#### ODPOWIEDZI NA PYTANIA W RAMACH POSTĘPOWANIA

„Wykonanie robót budowlanych – termomodernizacji w budynku CARITAS Archidiecezji Wrocławskiej ul. Stawowa 23, Dobroszyce”

# Stopa fundamentowa wiaty SFW

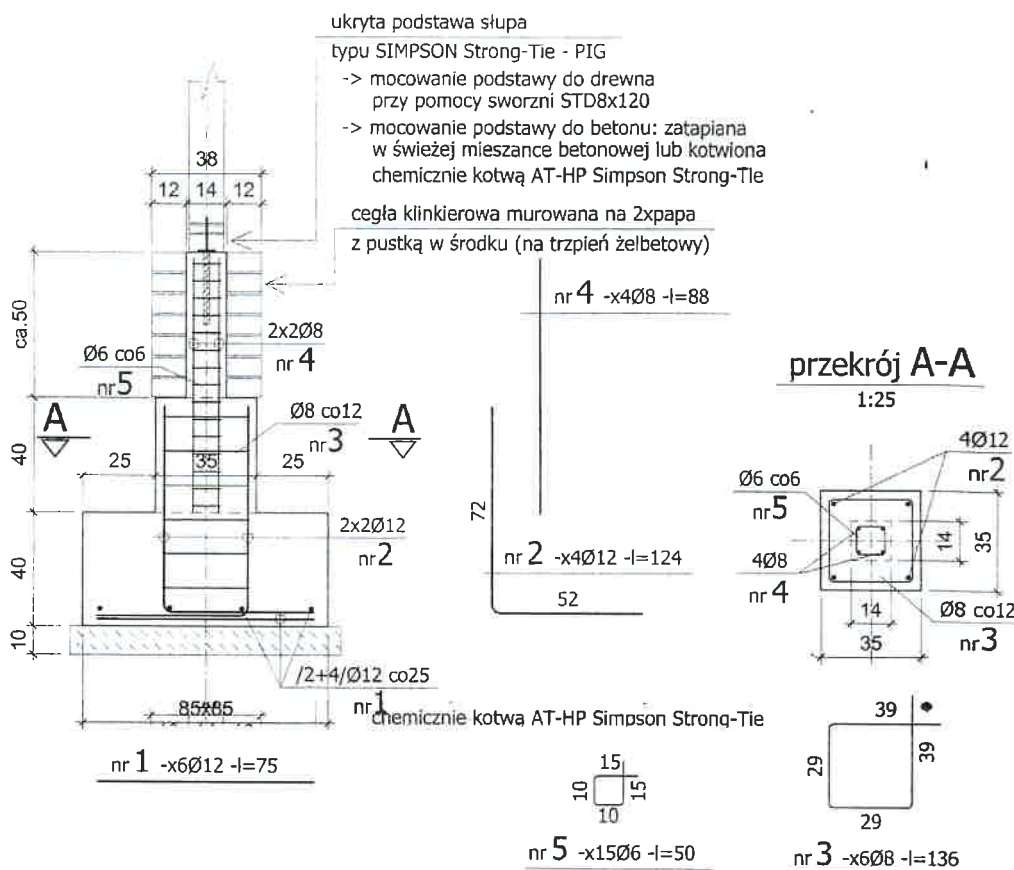
4. Proszę o udostępnienie rysunku nr 20 do projektu wykonawczego architektury (stopy fundamentowe pergoli).

**ODPOWIEDŹ: Udostępniono.**
